# Zusammenstellung umweltbezogener Stellungnahmen zum Bebauungsplan Nr. 7 „Photovoltaikpark Redlin“

## **Bebauungsplan Nr. 7 "Photovoltaikpark Redlin" der Gemeinde Siggelkow, Amt Eldenburg-Lübz**

### **Behördenbeteiligung nach § 4 Abs. 2 BauGB**

**Anlage 1: Übersichtsplan**

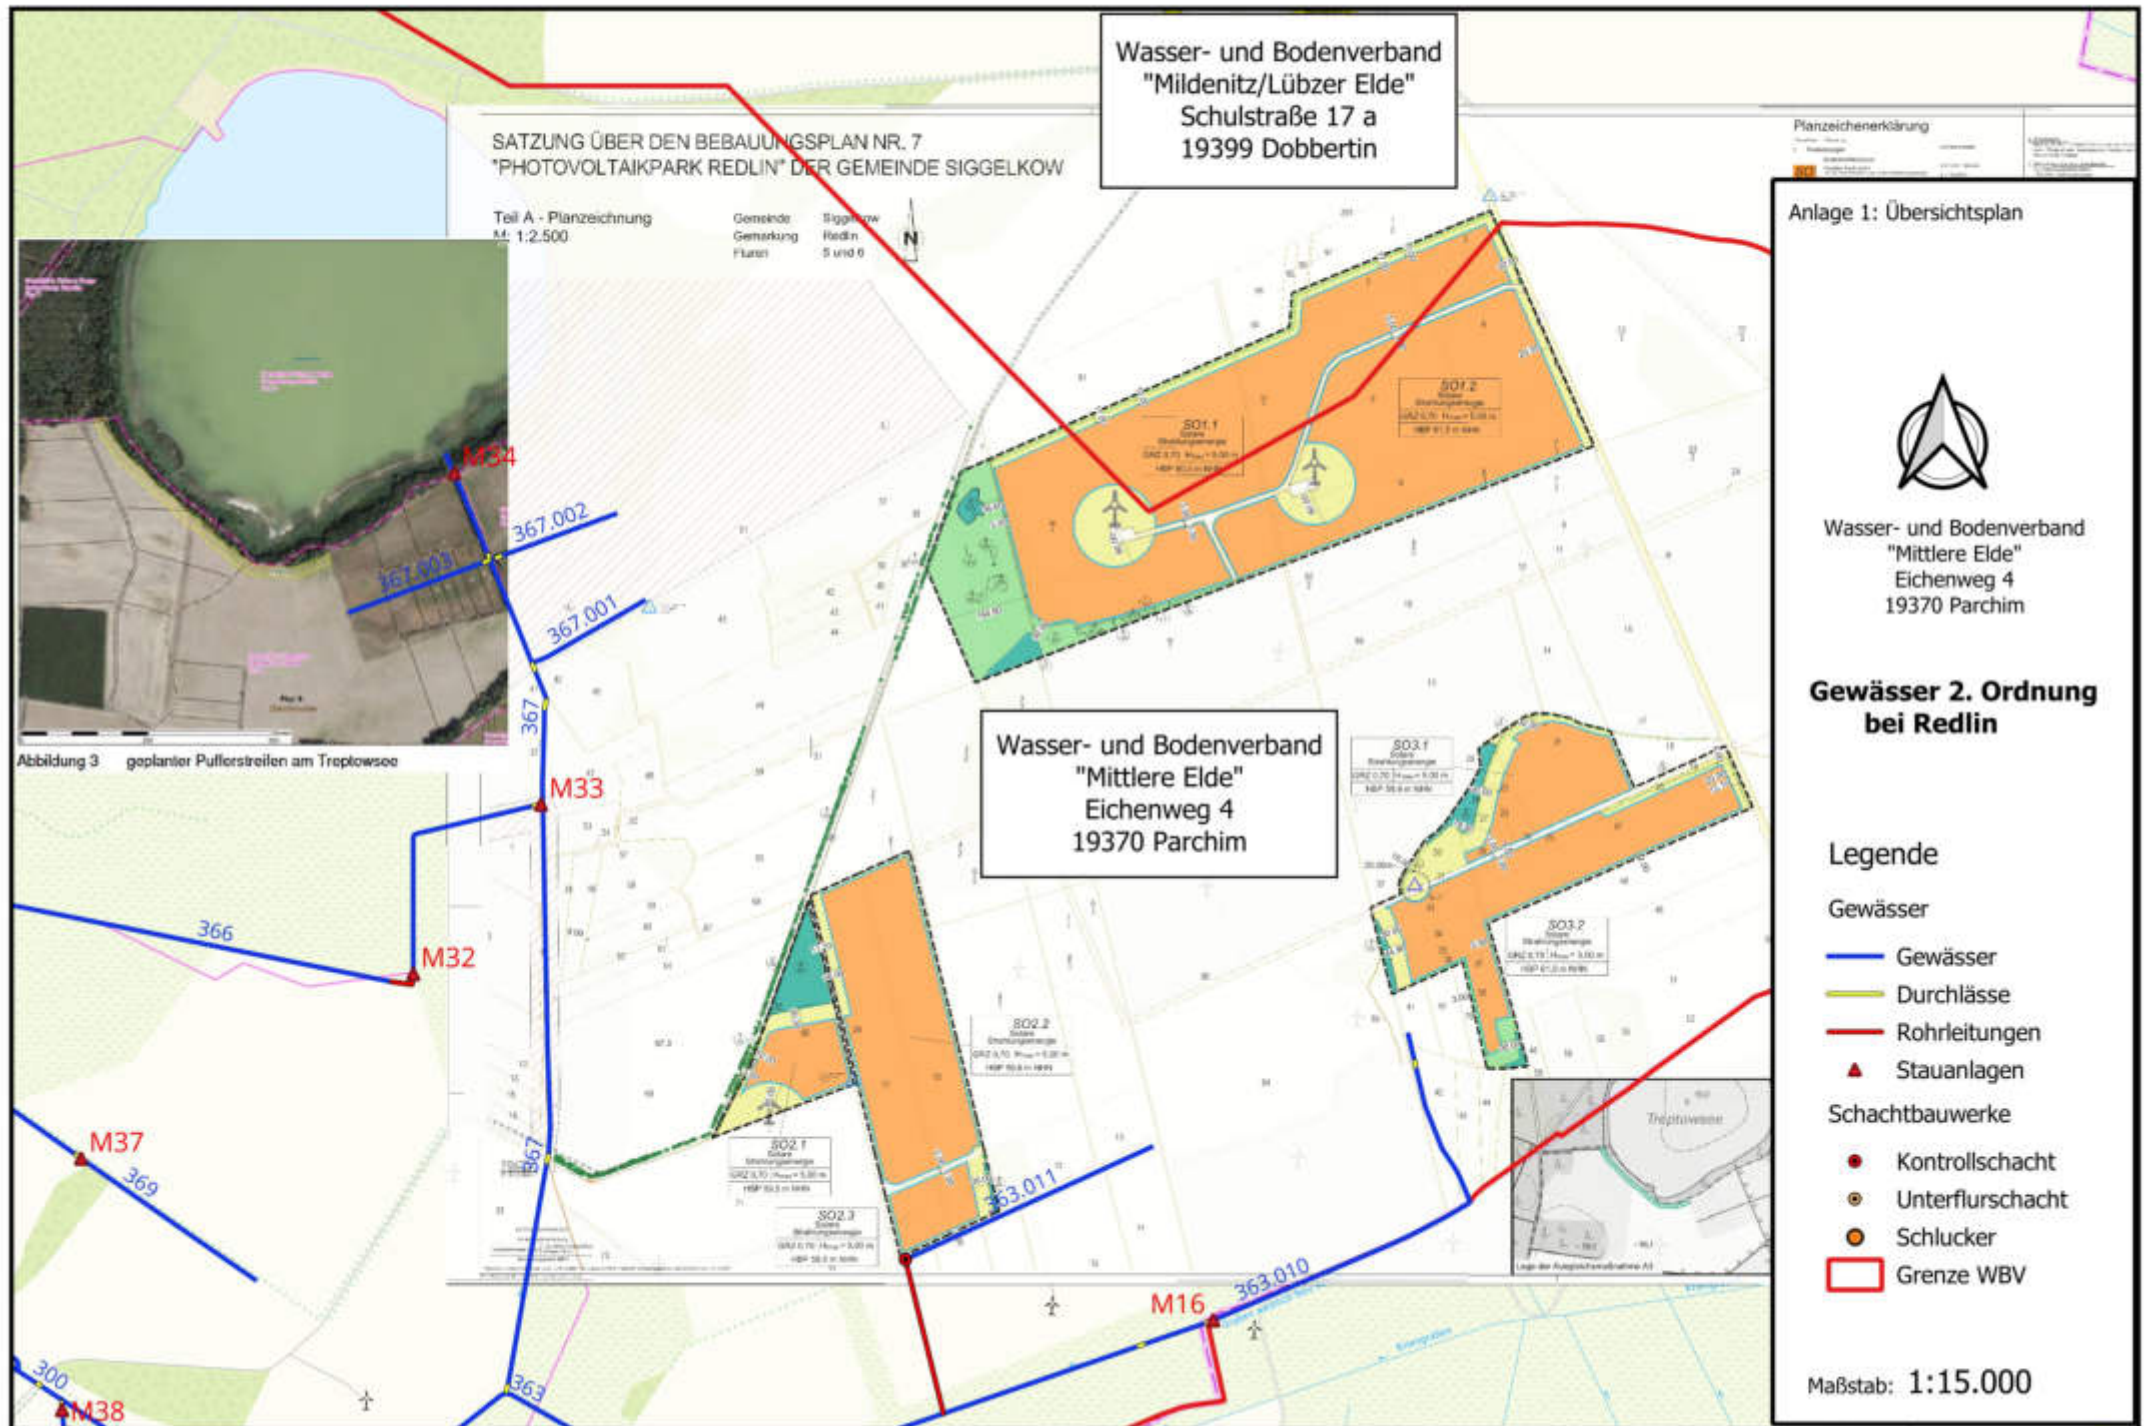
1. An den Geltungsbereich des Bebauungsplans Nr. 7 der Gemeinde Siggelkow angrenzend, liegen Gewässer 2. Ordnung in der Unterhaltungslast des WBV, welche in der Anlage 1 dargestellt sind.
2. Alle Details, die im Zusammenhang mit geplanten Baumaßnahmen und Gewässern stehen, sind im Zuge der weiteren Planungen bzw. der Bauausführung mit dem WBV abzustimmen.
3. Für die internen Kabeltrassen und die externe Stromtrasse zwischen dem geplanten Solarpark und dem Übergabepunkt in das Stromversorgungsnetz bzw. in das Netz Dritter, ist eine gesonderte Stellungnahme des WBV erforderlich.
4. Im überplanten Bereich können sich weitere Rohrleitungen und Drainagen der Binnenentwässerung befinden. In unserem Archiv können dazu ggf. vorhandene Unterlagen eingesehen werden.
5. Sollten Ausgleichsmaßnahmen außerhalb des überplanten Bereiches erforderlich werden, ist der WBV erneut zu beteiligen.

6. Der WBV ist an der Realisierung von Renaturierungsmaßnahmen an Gewässern seiner Unterhaltungspflicht interessiert. Ausgleichsmaßnahmen die im Zuge von Baumaßnahmen entstehen, können in Absprache mit dem WBV auch an Gewässern durchgeführt werden.
7. Es sind unsererseits im Geltungsbereich keine Planungen beabsichtigt bzw. eingeleitet.
8. Bitte beachten Sie, dass sich ein Teil des Sondergebietes 1.1 im Verbandsgebiet des WBV „Mildenitz/Lübzer Elde“ befindet.
